REKONSTRUKCE ŠIKMÝCH STŘECH

Autor bakalářské práce: Lukáš Řehák

Odpovědi na otázky vedoucího a oponenta bakalářské práce

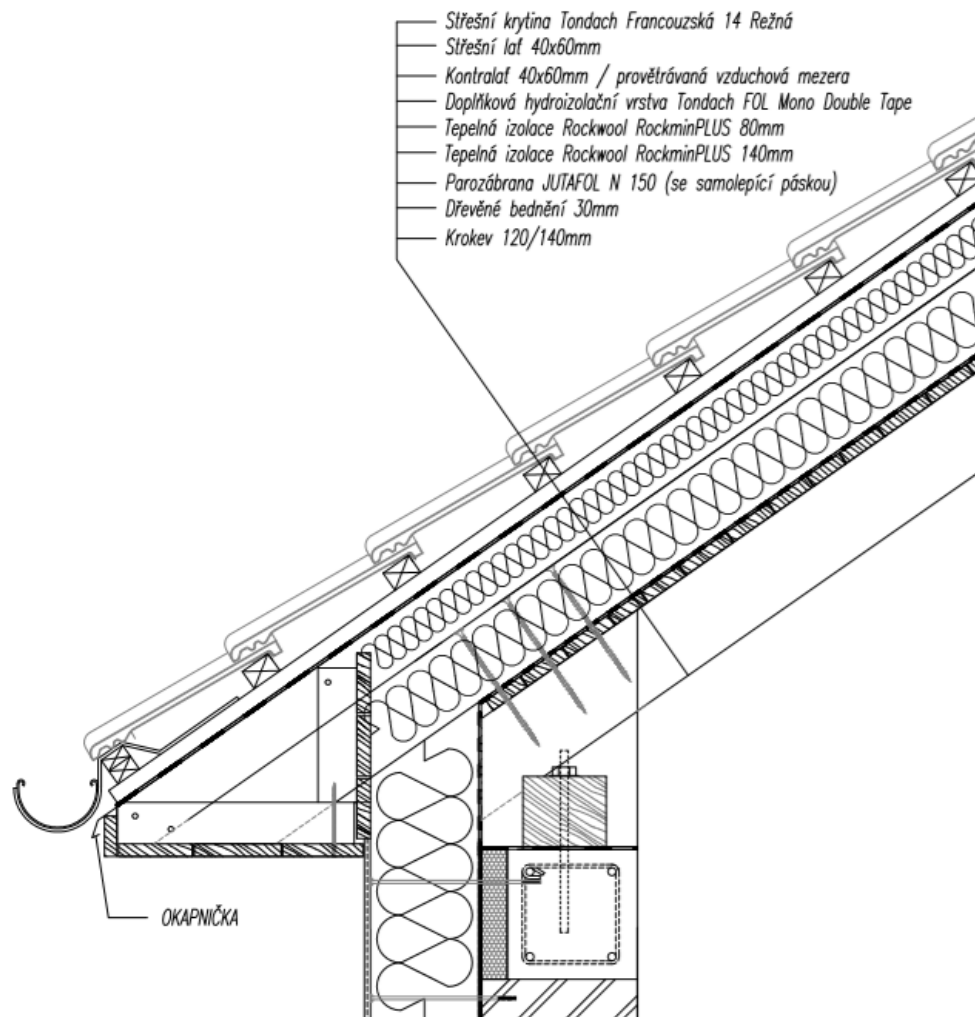
- V PD, část F technická zpráva , část F.1.1.a 4 uvádíte, že investorovi bude doporučeno venkovní zateplení svislé stěny a v detailech PD s tímto řešením neuvažujete. Jak by vypadaly detaily s vnějším kontaktním zateplovacím systémem? Uveďte příklad u pozednice.

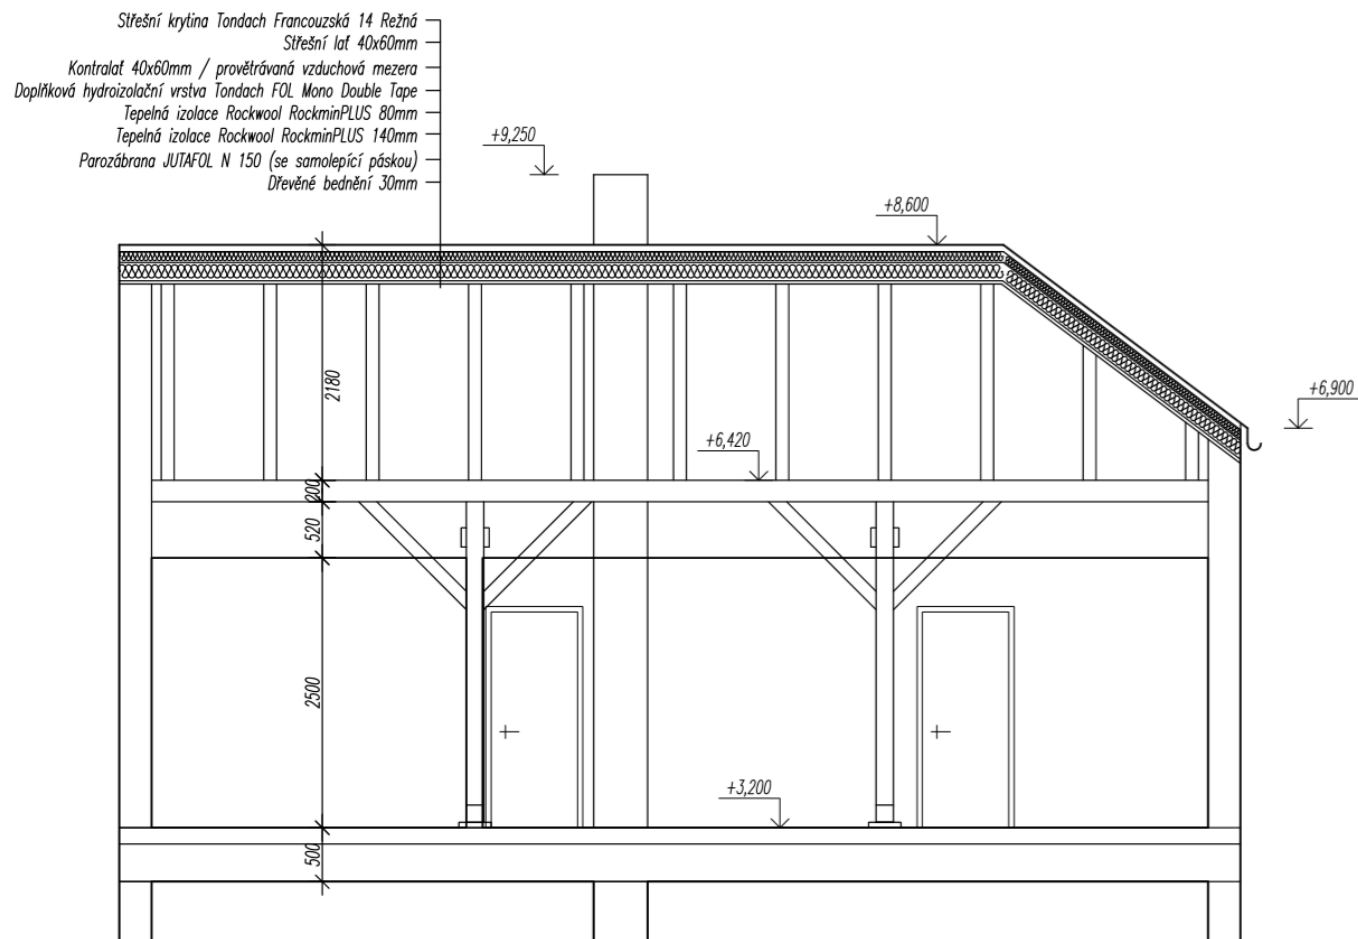
- Výkresy řezu B - B' F5 a F8 nejsou zcela jasné v místě paty levé plné vazby. Ve výkrese F8 je zakreslen vazný trám, ve výkrese F5 tento trám chybí. Nejasné je potom řešení vstupu do koupelny - v místě dveří je nutné překročit vazný trám?
- Zamýšlel jste se nad přetížením stropní konstrukce při výměně původní SDK příčky za Ytong?
